Uwagi do Materiałów do decyzji o środowiskowych uwarunkowaniach zgody na realizację przedsięwzięcia

Połączenie ulicy Dewajtis z Wisłostradą i zapewnienie miejsc postojowych przy Wisłostradzie

Data: październik 2007r.

Ilustracja 4. Porównanie projektowanego i dotychczasowego przebiegu drogi rowerowej

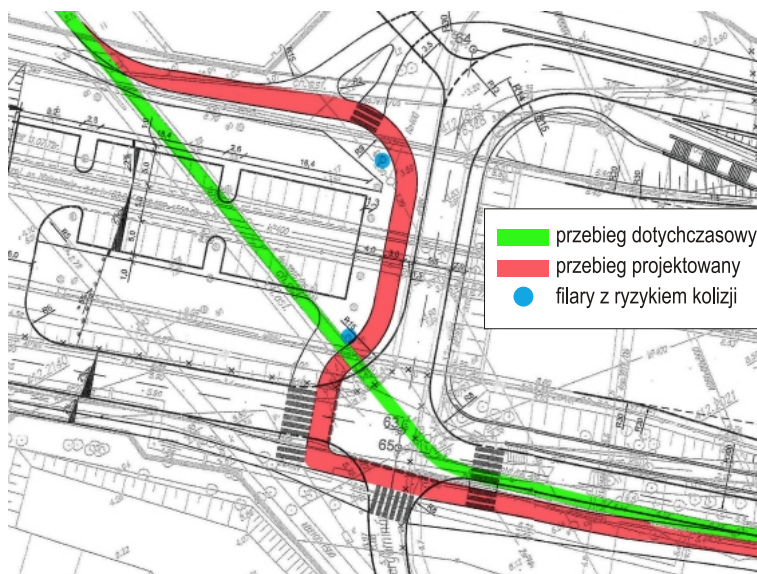
Zastrzeżenia budzi też przejście drogi rowerowej przez skrzyżowanie (patrz ilustracja 4. na str. 16). Większość rowerzystów nie skorzysta tu z wyznaczonych przejazdów, lecz skróci sobie drogę przez tarczę skrzyżowania (jak to ma miejsce np. przy ul. Relaksowej na Kabatach). Załamywanie drogi dla rowerów pod kątem prostym jest niedopuszczalne. Trzeba wprowadzić **wyłukowania** o promieniach nie mniejszych niż 12 m, a najlepiej zachować przebieg podobny do pierwotnego.

4. Zachowanie optymalnego przebiegu drogi rowerowej przechodzącej pod estakadami, której projektowany kręty i wydłużony przebieg (na ilustracji 4. zaznaczony na czerwono) uległ zdecydowanemu pogorszeniu względem wcześniejszego (kolor zielony).

5. Zapewnienie bezpieczeństwa i wzajemnej widoczności rowerzystom i pieszym, którą w projektowanym przebiegu mogą ograniczać filary najbliższe przyczółka, a skrajne z nich (zaznaczone niebieskimi punktami) mogą stwarzać po wewnętrznej stronie zakrętu ryzyko kolizji przy pochyleniu rowerzysty siłą dośrodkową.

Z podanych wyżej powodów postulujemy rezygnację z prowadzenia ruchu rowerowego dwukierunkowo, przy chodniku na rzecz innych możliwych rozwiązań:

Ilustracja 5. Alternatywny układ parkingów pod estakadmi

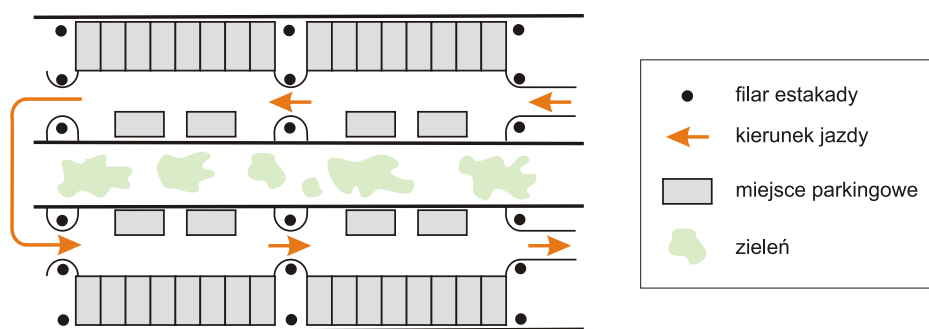
W projekcie przewidziano pod każdą z estakad po jednym rzędzie miejsc parkingowych, prostopadłych do osi jezdni oraz ciąg dojazdowy leżący dokładnie pod przerwą dzielącą estakady. Uważamy, że powinno się rozważyć inny układ parkingu względem estakad (przykład na ilustracji 5. na str. 17), spełniający następujące założenia:

1. Pozostawienie możliwie niezabudowanej i wolnej powierzchni czynnego biologicznie pasa dzielącego estakady, na którym można nasadzić drzewa i krzewy, np. prowadzenie ciągu dojazdowego pod płytą, między filarami (ich odstępów równe ok. 3,50 m pozwalają na to, np. w formie dwóch równoległych ciągów jednokierunkowych – rys. 5. na str. 17);

Zastrzeżenia budzi rozwiązanie wjazdu na parkingi z ul. Dewajtis, a nie (jak w pierwotnej koncepcji [1]) z odcinka biegnącego pod estakadami. Dystans pokonywany przez część samochodów wydłuża się o dwukrotną odległość wjazdu od przyczółka estakady, ale najbardziej niewskazane w tym wariantcie wydaje nam się zwiększanie ruchu na w/w fragmencie ulicy, którym każdy parkujący musi przejechać dwa razy. Pochyłość łącznika między ul. Dewajtis a parkingiem utrudni widoczność. Wyjeżdżający z niego przecina dwa potoki ruchu, podczas gdy wjazd pierwotny – na drogę jednokierunkową – tylko jeden.

Ilustracja 5. prezentuje orientacyjnie przykład innego układu parkingów pod estakadmi. Rozdzielenie wjazdu i wyjazdu ułatwi wprowadzenie zliczania pojazdów i kontroli dostępu. Moduł liczy 20 miejsc (o 4 więcej niż w projekcie [2]). Parking nie zachodzi na pas dzielący estakady, gdzie można nasadzić drzewa i krzewy. Widok na ten pas z poziomu płyt estakad pokazano na ilustracji 6.
